# DODATEK č. 8

## ke SMLOUVĚ O DÍLO ze dne 27.2.2023

Název:	<b>Realizace přístavby a rekonstrukce DS Dobřichovice</b>
--------	---

VÝKRES  
VÝKRES VÝZTUŽE OPĚRNÉ STĚNY SO05  
ČÍSLO VÝKRESU  
7004  
MĚŘÍTKO  
1:50  
VYPRACOVAL  
KONTROLOVAL  
Vlastimil Pližinger  
Ing. A. Podstawa

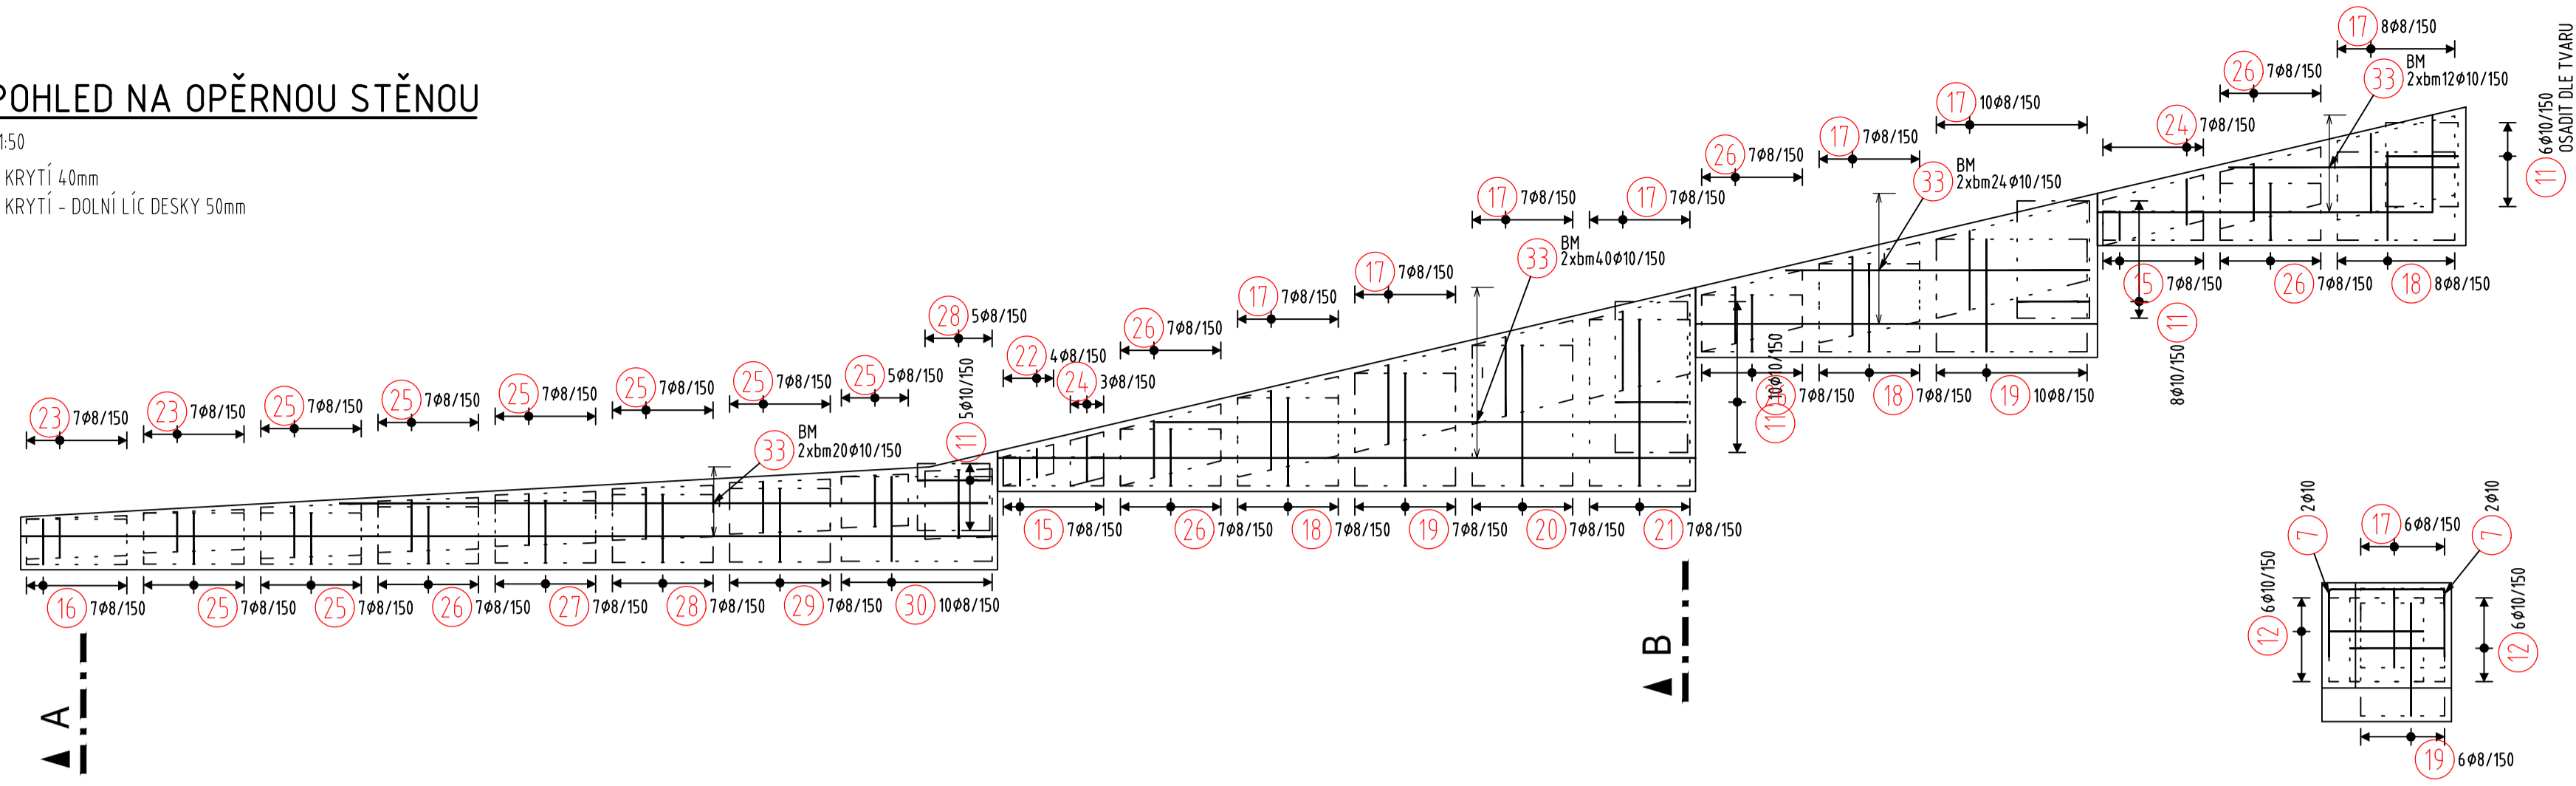
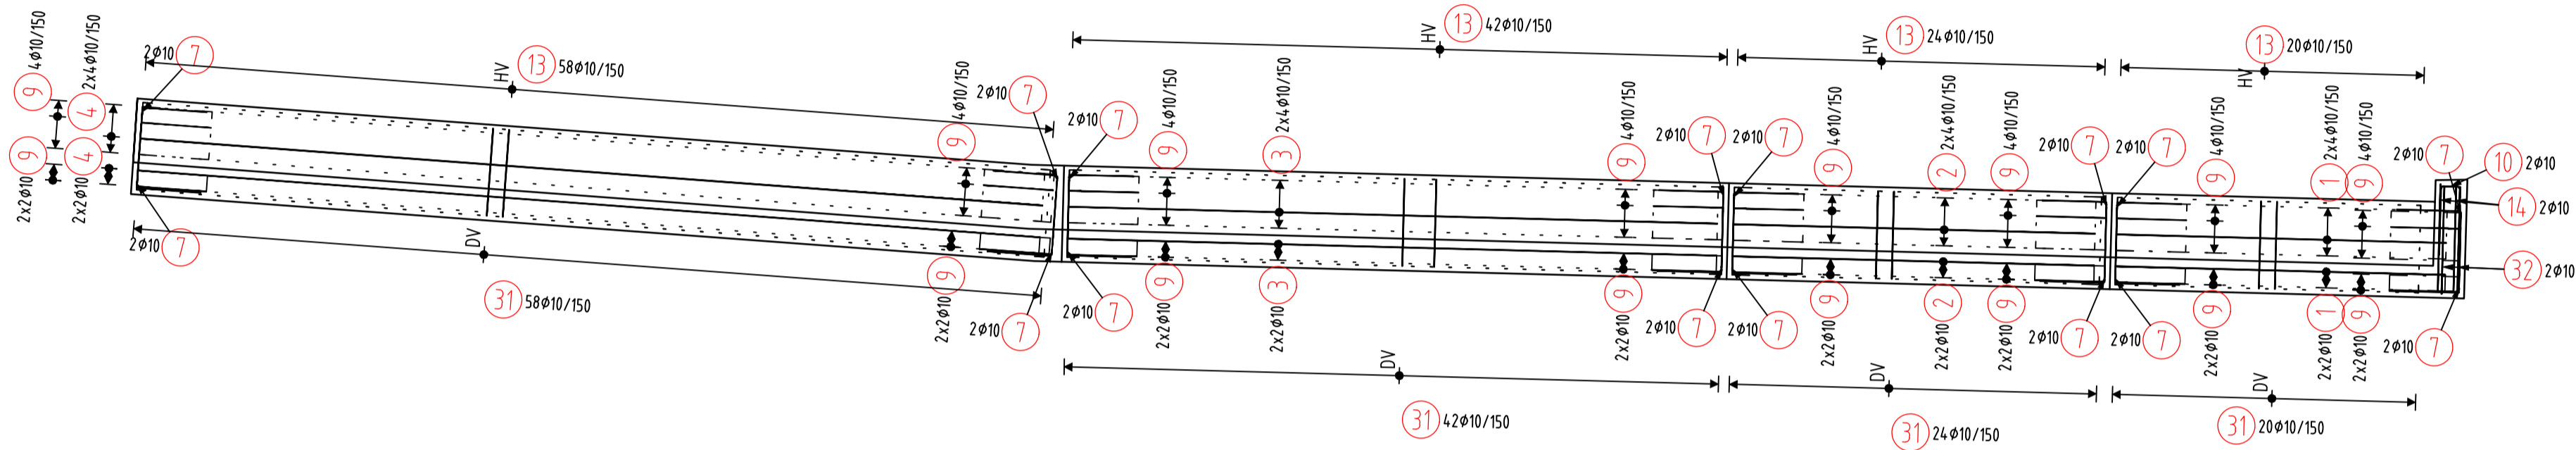
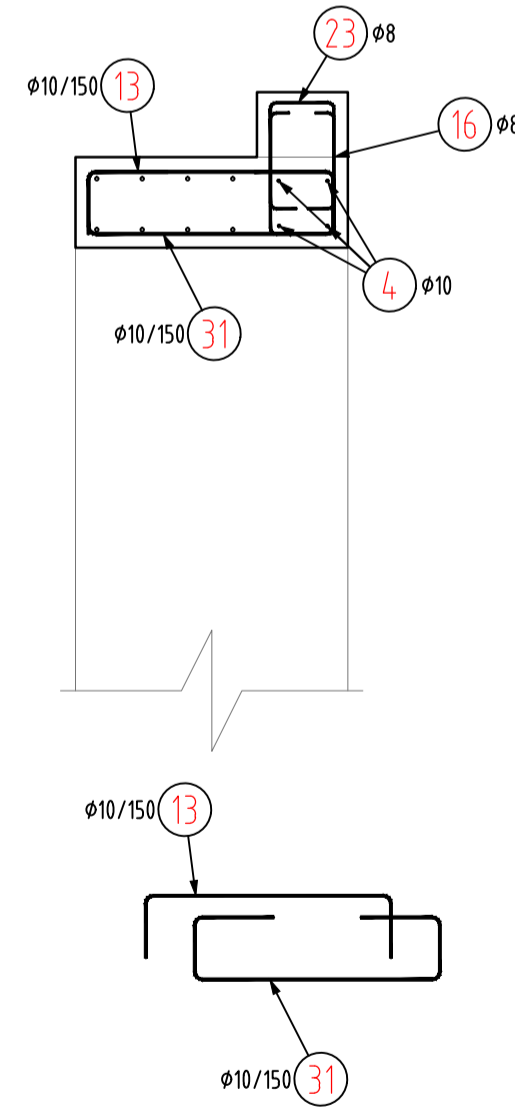
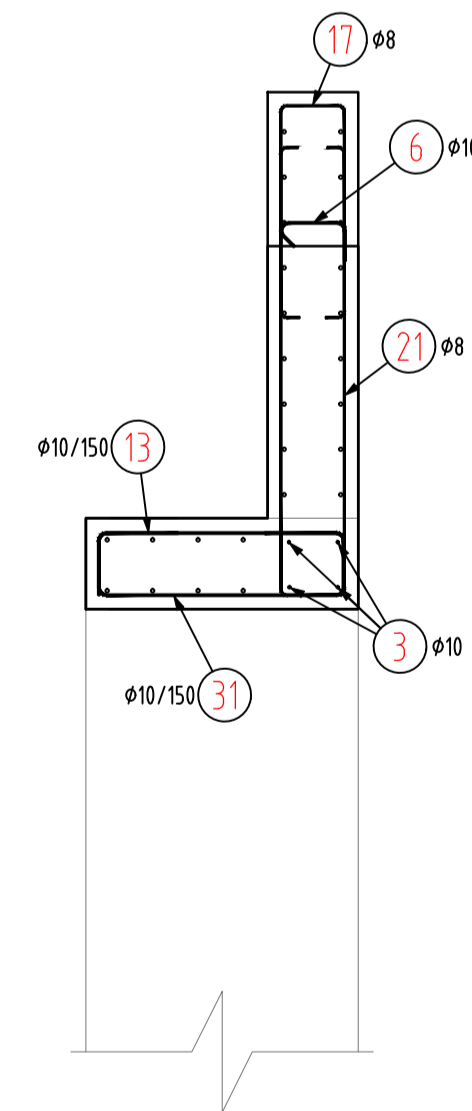
<b>Předmět změny:</b>	SO05c Výztuž ŽB věnce na pilotové stěně
<b>Zpracováno na základě:</b>	požadavku objednatele
<b>Popis změny:</b>	<i>Na základě požadavku objednatele dochází k doplnění ocelové výztuže.</i>
	Zhotovitel ve smyslu čl. VI, odst. 2, písm. d) smlouvy o dílo (stanovení dopadu změny díla do termínu dokončení díla) sděluje objednateli, že změny díla obsažené v předloženém změnovém listu mají objektivní dopad na termín dokončení díla, tento je již zahrnut v časovém dopadu v ZL034 a 35 včetně časových nákladů. Zhotovitel avizuje objednateli pro případ, že změnový list nebude odsouhlasen zástupcem objednatele (ředitelem Domova pro seniory Dobřichovice) do 14 dnů od předložení tohoto návrhu změnového listu, že zhotovitel předloží objednateli další změnový list, jehož předmětem bude sjednání dopadu změny díla na termín dokončení díla dle skutečného data podepsání Změnového listu.
	Zhotovitel upozorňuje objednatele, že předmětem tohoto změnového listu jsou pouze práce v rozsahu rozpočtu tohoto změnového listu.

<b>Důvod změny:</b>	Tento ZL zahrnuje doplnění ocelové výztuže na základě statického posouzení. V ZL_028 nebyla tato výztuž zahrnuta.

MJ	Množství	Jednotková cena	Cena celkem
<i>Výztuž ŽB věnce na pilotové stěně</i>					<b>58 350,14 Kč</b>
ÚRS II/2023 - 417361821	Výztuž ztužujících pásů a věnců betonářskou ocelí 10 505	t	1,07	54 200,00 Kč	57 777,20 Kč
	<i>Dle statiky</i>				
	1,066		1,066		
SOD 998011002	Přesun hmot pro budovy zděné v přes 6 do 12 m	t	1,07	537,47 Kč	572,94 Kč
	<i>Výztuž ztužujících pásů a věnců betonářskou ocelí 10 505</i>				
	1,066				
<b>CELKEM</b>					<b>58 350,14 Kč</b>

## 6 KS NOVÝCH PILOT

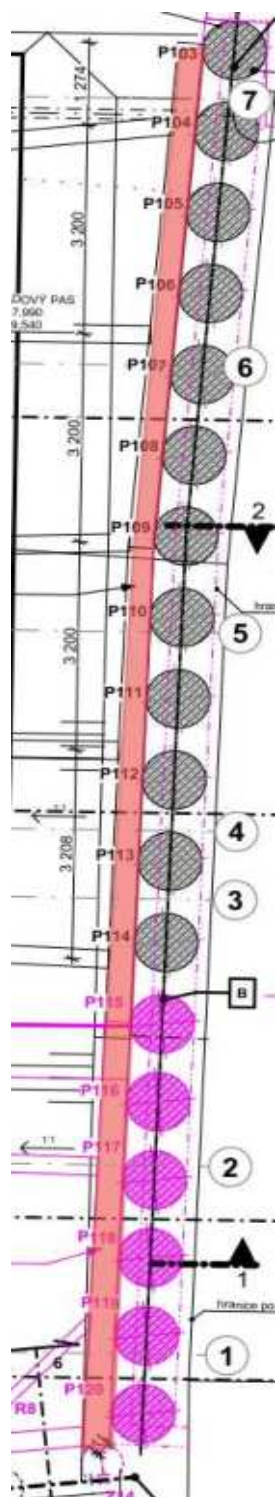
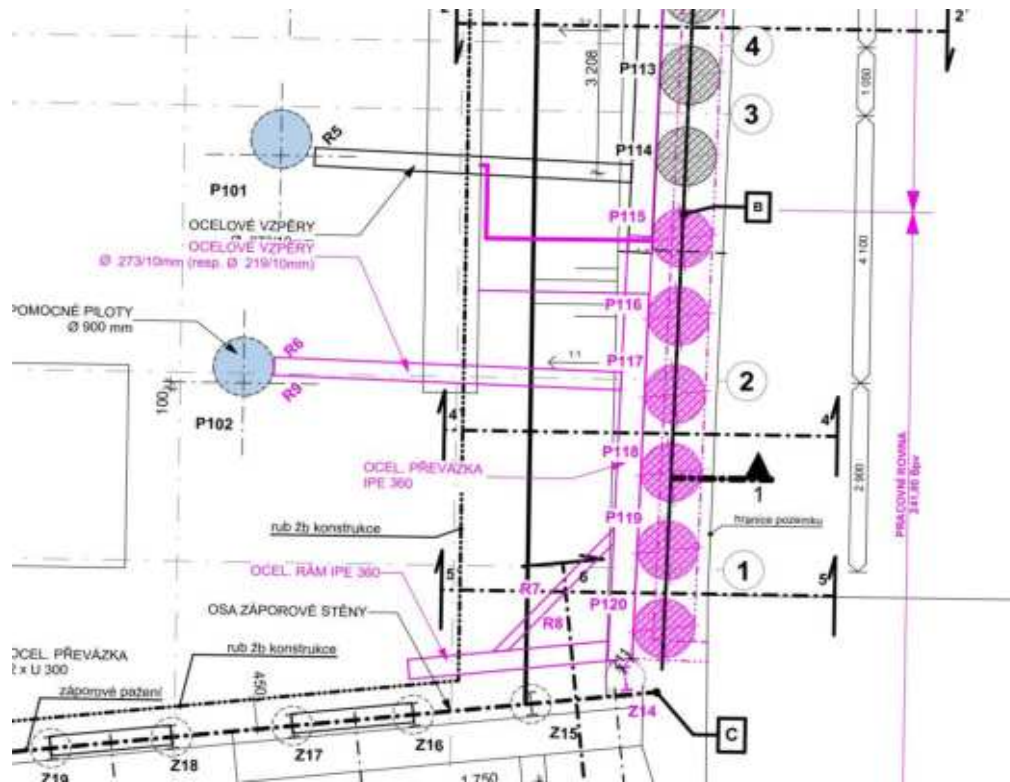
<b>Předmět změny:</b>	SO05c 6ks nových pilot
<b>Zpracováno na základě:</b>	požadavku objednatele
<b>Popis změny:</b>	Na základě požadavku objednatele dochází k záměně záporového pažení za vrtané žb piloty v objektu SO02.
	Zhotovitel ve smyslu čl. VI, odst. 2, písm. d) smlouvy o dílo (stanovení dopadu změny díla do termínu dokončení díla) sděluje objednateli, že změny díla obsažené v předloženém změnovém listu mají objektivní dopad na termín dokončení díla v rozsahu 6 dnů. Zhotovitel avizuje objednateli pro případ, že změnový list nebude odsouhlasen zástupcem objednatele (ředitelem Domova pro seniory Dobřichovice) do 14 dnů od předložení tohoto návrhu změnového listu, že zhotovitel předloží objednateli další změnový list, jehož předmětem bude sjednání dopadu změny díla na termín dokončení díla dle skutečného data podepsání Změnového listu.
	Zhotovitel upozorňuje objednatele, že předmětem tohoto změnového listu jsou pouze práce v rozsahu rozpočtu tohoto změnového listu.

<b>Důvod změny:</b>	Na základě požadavku AD a objednatele dochází ke změně řešení ZSJ. Místo záporového pažení jsou realizovány vrtané piloty po celé délce východní strany stavební jámy.

MJ	Množství	Jednotková cena	Cena celkem
<i>Piloty P115-P120 (6kusů) a odečtení 3ks ocel zápor Z11,Z12,Z13</i>					<b>635 140,12 Kč</b>
ÚRS II/2023 - 226213311	Vrty velkoprofilové svislé zapažené D přes 850 do 1050 mm hl od 0 do 20 m hornina I	m	69,00	2 700,00 Kč	186 300,00 Kč
	<i>prof.900; viz stat.</i>				
	<i>6*11,5</i>		69		
SOD 227211115	Odpažení velkoprofilových vrát průměru přes 850 do 1050 mm	m	69,00	132,78 Kč	9 161,82 Kč
	<i>viz vrty</i>				
	<i>69</i>		69		
ÚRS II/2023 - 231112213	Zřízení pilot svislých D přes 650 do 1250 mm hl od 0 do 20 m bez vytažení pažnic z betonu železového	m	69,00	849,00 Kč	58 581,00 Kč
	<i>viz vrty prof.900</i>				
	<i>69</i>		69		
ÚRS II/2023 - 58932935	beton C 25/30 XF1 XA1 kamenivo frakce 0/8	m3	43,87	4 150,00 Kč	182 075,65 Kč
	<i>viz provedení</i>				
	<i>(3,14*(0,45)^2)*69</i>		43,87365		
SOD 231611114	Výztuž pilot betonovaných do země ocel z betonářské oceli 10 505	t	2,77	31 425,57 Kč	87 048,83 Kč

D.1.2.1.b.10 ŘEZ 2-2

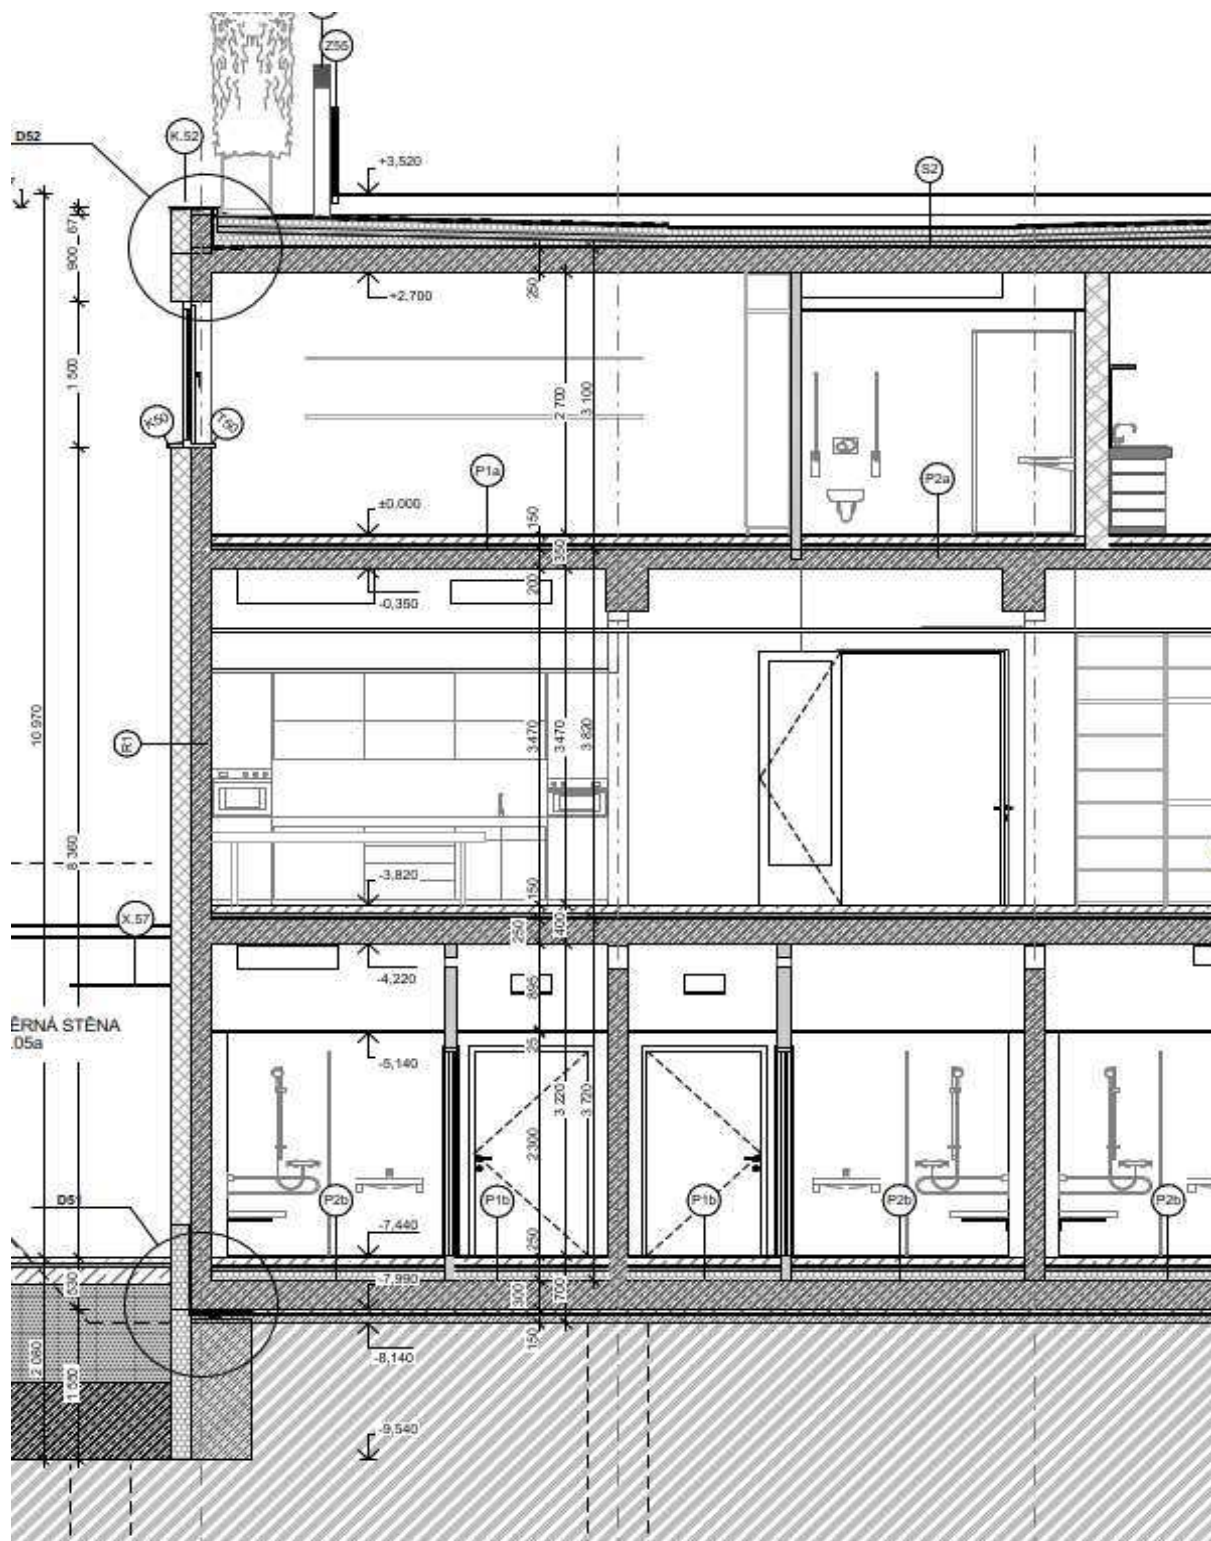
MJ	Množství	Jednotková cena	Cena celkem
<b>Chybějící 2 vrstvy asfaltových pásů v SO 02</b>					<b>751 550,61 Kč</b>
SOD 711141559	Provedení izolace proti zemní vlhkosti pásy přitavením vodorovné NAIP viz penetrace - chybějící 2 vrstvy 827,1*2	m2	1654,20	189,65 Kč	313 719,03 Kč
SOD 62853004	pás asfaltový natavitelný modifikovaný SBS tl 4,0mm s vložkou ze skleněné tkaniny a spalitelnou PE fólií nebo jemnozrnným minerálním posypem na horním povrchu viz provedení +koef.1,166 (1654,2*1,166)	m2	1928,80	215,82 Kč	416 273,01 Kč
SOD 998711101	Přesun hmot tonážní pro izolace proti vodě, vlhkosti a plynům v objektech v do 6 m 1928,8*0,00540	t	10,42	2 069,85 Kč	21 558,56 Kč
CELKEM					<b>751 550,61 Kč</b>

# NOVÁ ČERPACÍ ŠACHTA

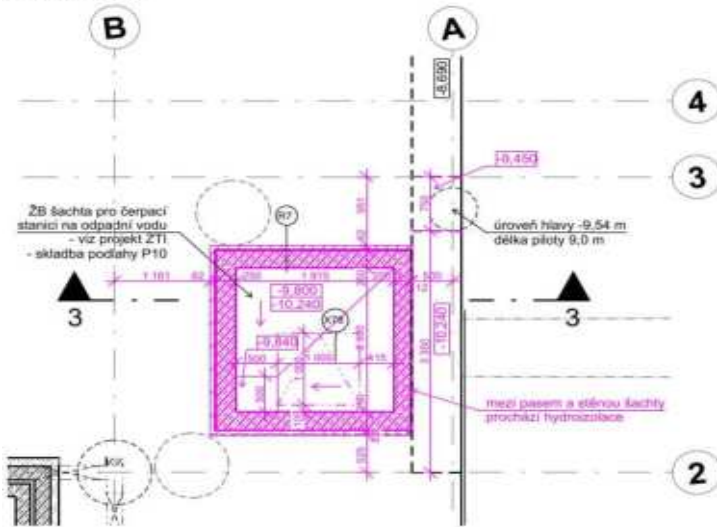
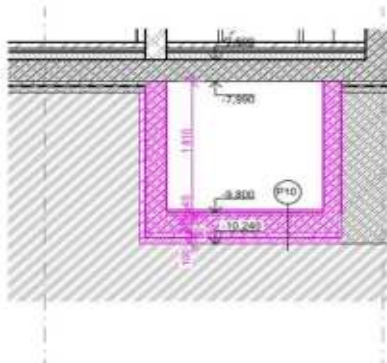
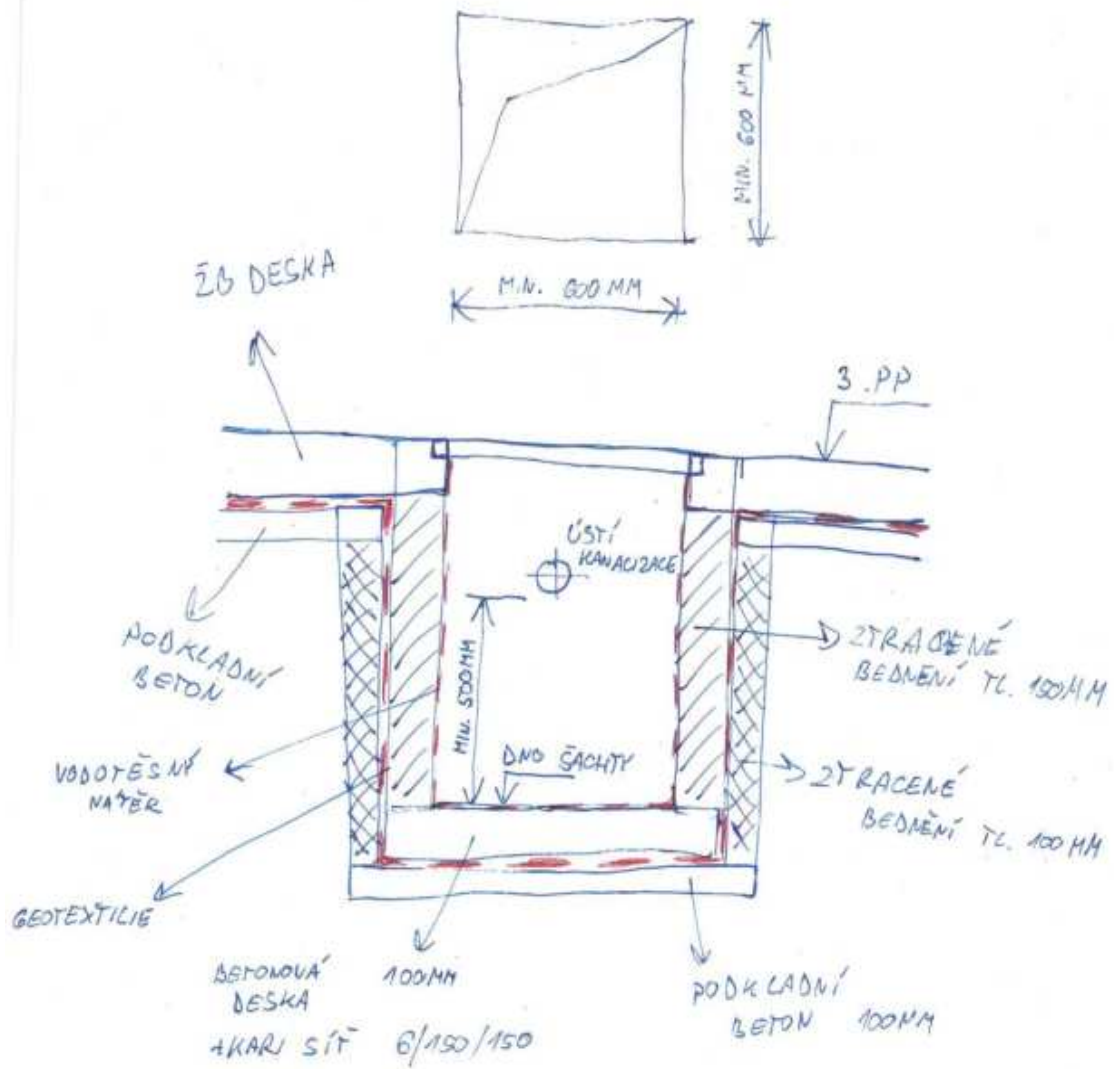
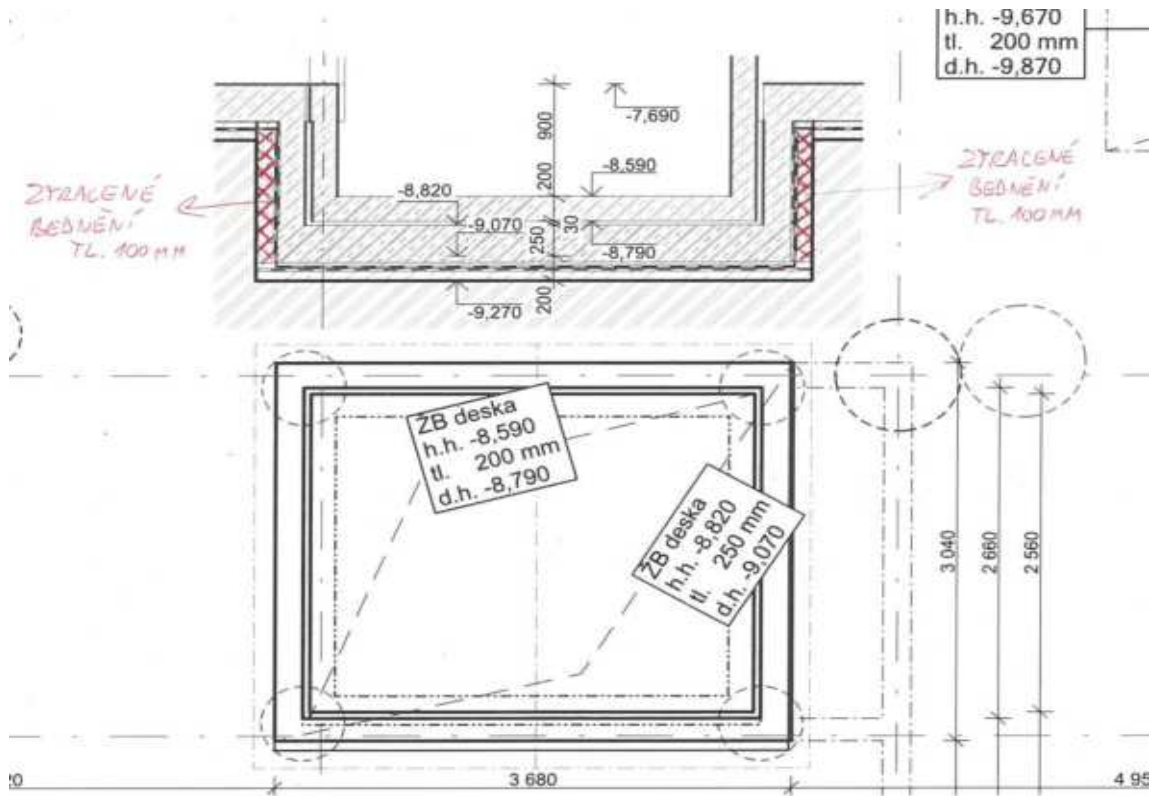
# ÚPRAVA ČERPACÍ ŠACHTY

# ÚPRAVA DOJEZDU VÝTAHU
